Узел Б

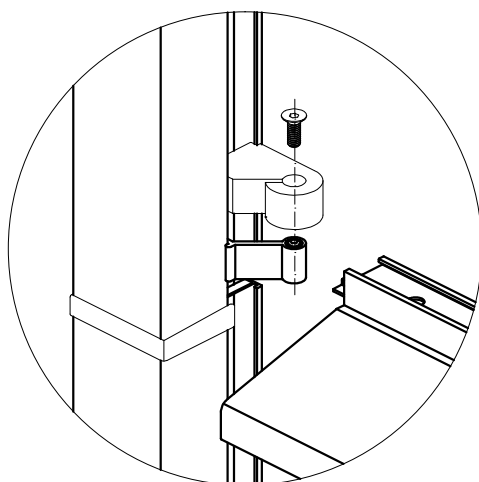
Крепление вспомогательного профиля к стойке
в зоне усилителя недопустимо.
